**Avis de la Mission Régionale d'Autorité environnementale
Nouvelle-Aquitaine formulé à l'occasion de la présentation
d'un projet de centrale photovoltaïque au sol
à Laroche-Près-Feyt (19)**

n°MRAe 2023APNA83

dossier P-2023-14044

Localisation du projet : Commune de Laroche-Près-Feyt (19)
Maître(s) d'ouvrage(s) : Société EVEO WATTS 12
Avis émis à la demande de l'Autorité décisionnaire : Préfète de la Corrèze
En date du : 7 avril 2023
Dans le cadre de la procédure d'autorisation : Permis de construire
L'Agence régionale de santé et la préfète de département au titre de ses attributions dans le domaine de l'environnement ayant été consultés.

Plan masse du projet – extrait étude d'impact page 22

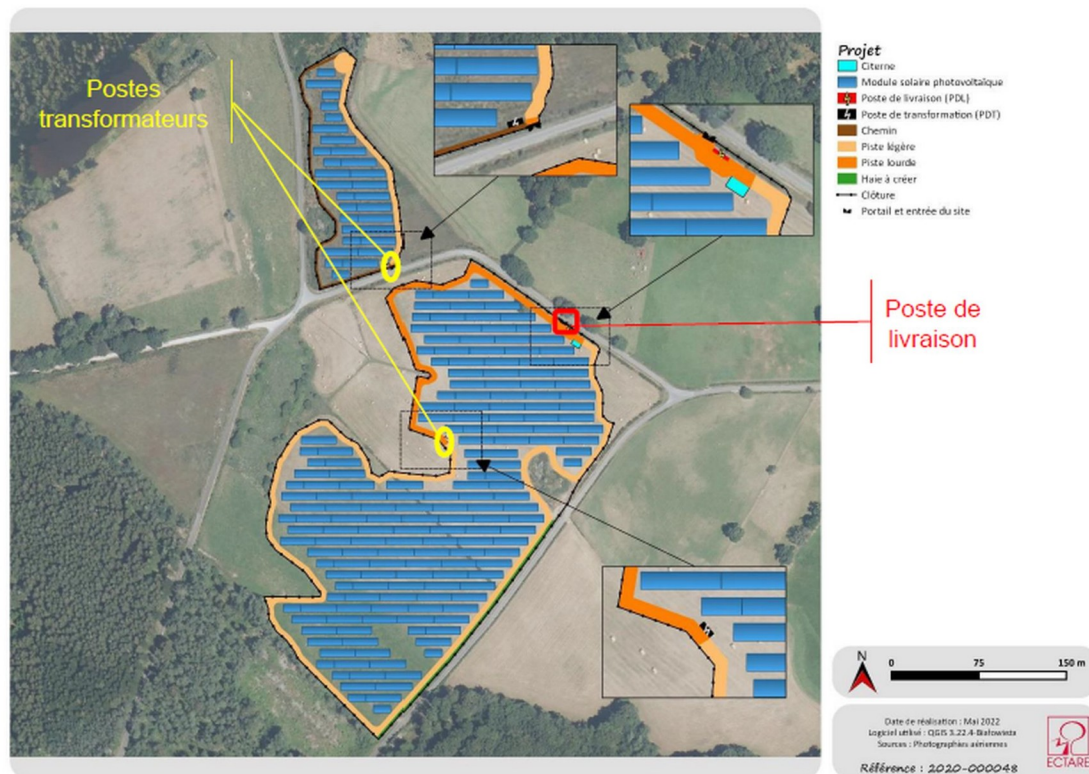
- de superposer le plan masse du projet sur cette carte ;
 - de justifier l'absence d'évitement des secteurs les plus sensibles ;
 - de quantifier les incidences résiduelles du projet après application des mesures d'évitement et de réduction d'impacts. Il appartient notamment au pétitionnaire de traiter la question de la destruction éventuelle des espèces protégées et/ou de leurs habitats naturels à l'occasion de la réalisation du projet. En cas de destruction, une demande de dérogation et des mesures de compensation doivent être prévues ;

- de produire une carte des zones humides ;
 - de superposer le plan masse du projet sur cette carte ;
